CONCOURS D'ARCHITECTURE

LES VIGNETTES MONTANA

RAPPORT DU JURY

8 novembre 1985

PROJET N° 3 - 01 0 5 31

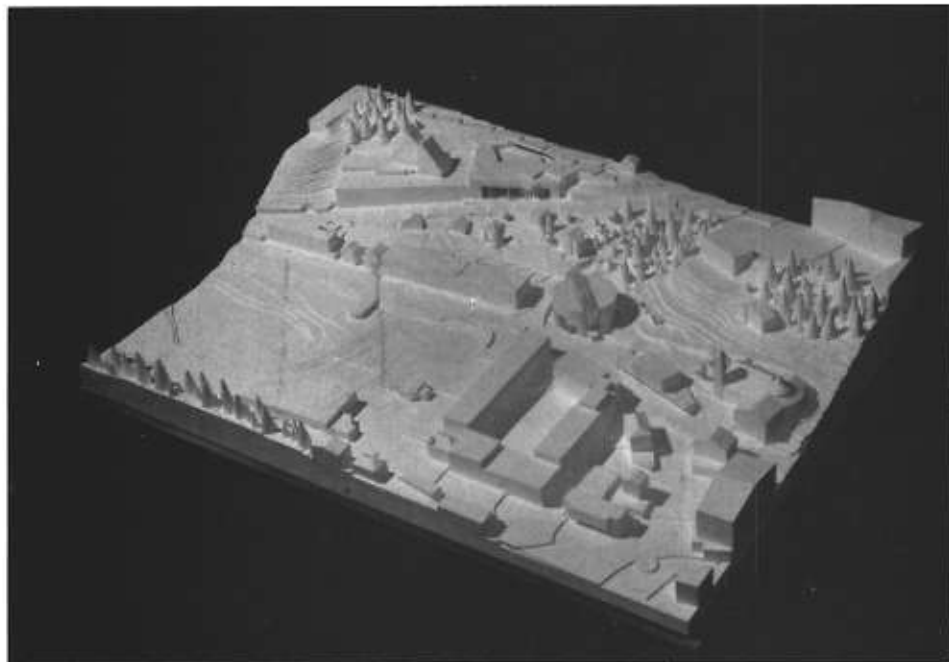
Le projet tente d'insérer "en coin" un grand îlot quadrangulaire auquel est, d'une manière imprécise, assigné tout à la fois un rôle urbanistique - face contre rue et angle dérobé du plateau - en même temps que dans son centre il veut conclure le parvis de l'église en formant une place.

En tentant de valoriser "l'en face" de l'église il néglige la problématique plus générale et plus pertinente de la limite en même temps qu'il ne met pas en évidence la porte de la montagne.
